**MRAe**

**Avis sur le projet de révision du Plan local d'urbanisme (PLU) de la  
commune de Golbey (88)**

n°MRAe 2023AGE65

Figure 3: proposition de règlement graphique révisé. Source : dossier.

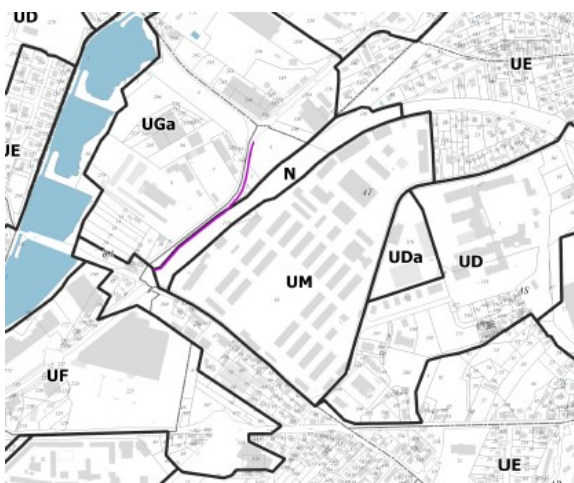
Enfin, l'Ae observe que le règlement graphique modifié n'est pas lisible, ne présente pas de légende et ne matérialise pas l'emplacement réservé et le périmètre de l'Orientation d'aménagement et de programmation (OAP<sup>36</sup>) sectorielle qui sont créés pour la friche « Haxo ».

- ***l'état d'avancement du projet de reconversion de la friche « Haxo » et ses principales caractéristiques ;***
- ***une synthèse de la prise en compte ou non des recommandations de l'Ae dans le cadre de son avis sur l'élaboration du PLU ;***
- ***clairement les modifications apportées au PLU en vigueur par la révision (situation avant/après) ;***
- ***un règlement graphique lisible, accompagné d'une légende ;***
- ***une délimitation claire du périmètre de l'OAP liée au projet de reconversion de la friche « Haxo ».***

Figure 4: Projet d'OAP sectorielle de la caserne Haxo. Source : dossier.

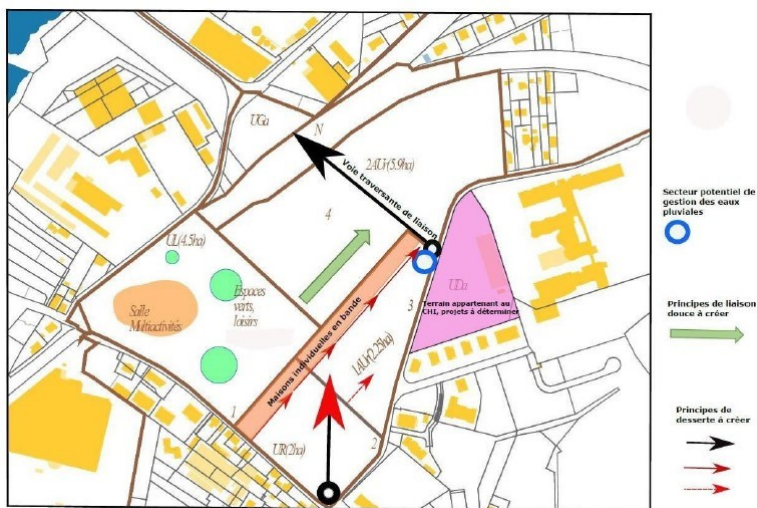
Le règlement et l'OAP sectorielle de la friche autorisent des logements, sans justification ni précision quant à leur nombre et la période de construction envisagée. L'Ae rappelle que la commune doit respecter les objectifs du PLH qui limite le nombre de logements à construire pour la commune de Golbey jusqu'à horizon 2025.

L'Ae relève qu'aucune justification n'est apportée sur le nombre de places de stationnement automobile à créer. Elle souligne que la construction d'un nouveau quartier est une opportunité pour limiter le nombre de places de stationnement en mutualisant entre les différents usages du secteur (logements, commerces, bureaux, loisirs...). Cela permet de limiter les surfaces goudronnées et de gagner en surface végétalisée et/ou en densification de construction et donc de réduire la consommation des terres naturelles, agricoles et forestières.

- **justifier la réalisation de logements en zone UL, en préciser le nombre ainsi que la période de construction envisagée tout en respectant les objectifs du PLH ;**
- **justifier la réduction d'une zone naturelle N au profit d'une zone UL et inclure cette réduction dans les calculs de consommation d'espaces ;**
- **justifier la création d'un emplacement réservé pour du stationnement pour les voitures au regard des capacités existantes et localiser cet emplacement au règlement graphique ;**
- **préciser les principes d'organisation du stationnement des vélos sur ce nouveau quartier.**

Figure 5: Localisation de l'emplacement réservé créé au nord de la friche Haxo. Source : dossier.

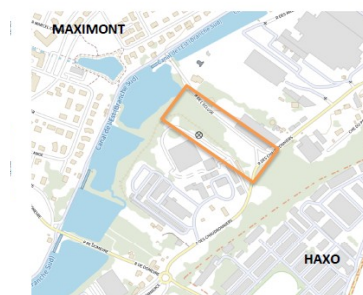
Il prévoit également la création d'un emplacement réservé d'environ 1 ha, au nord de la friche « Haxo », pour la création d'un parking en lien avec la future salle multi-activités sans préciser le nombre de place créées, ni sa nécessité au regard des disponibilités existantes. De plus, l'emplacement réservé n'est pas reporté au règlement graphique.

**Figure 7: schéma des liaisons douces de la friche Haxo. Rapport de présentation. Source : dossier.**

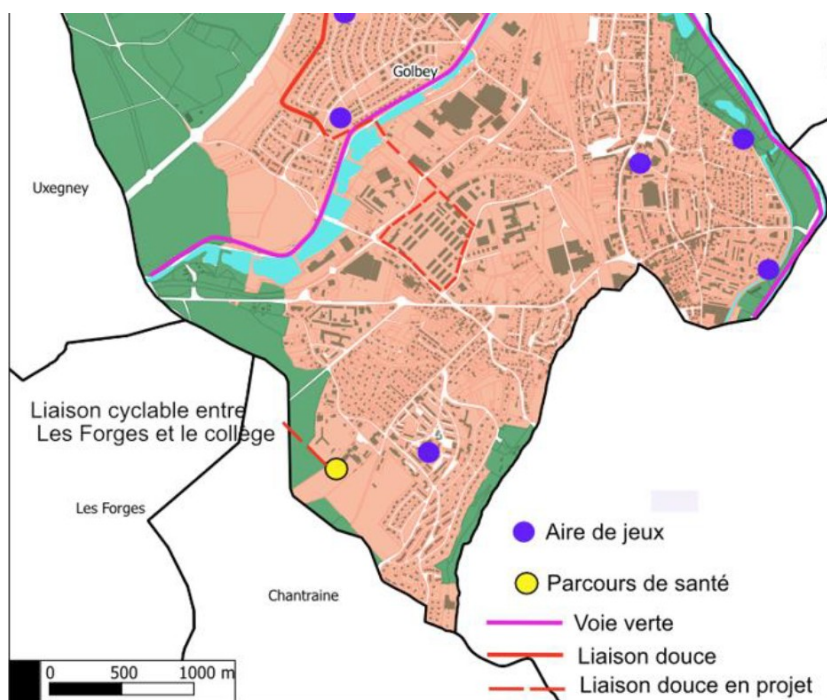
Pourtant, la création d'un nouveau quartier mixte logements/activités sur la commune va conduire à organiser de nouvelles liaisons sur la commune, pour tous les modes de déplacement (voitures, vélos, piétons). Il serait utile de préciser dans l'OAP les principes de liaisons qui seront choisis, notamment la priorité aux déplacements les moins polluants et les plus économes en énergie (vélos et piétons).

**L'Ae recommande de développer les déplacements à vélo et à pied et de préciser dans l'OAP les principes de liaisons de ces modes de déplacement au sein du futur quartier et avec les quartiers environnants.**
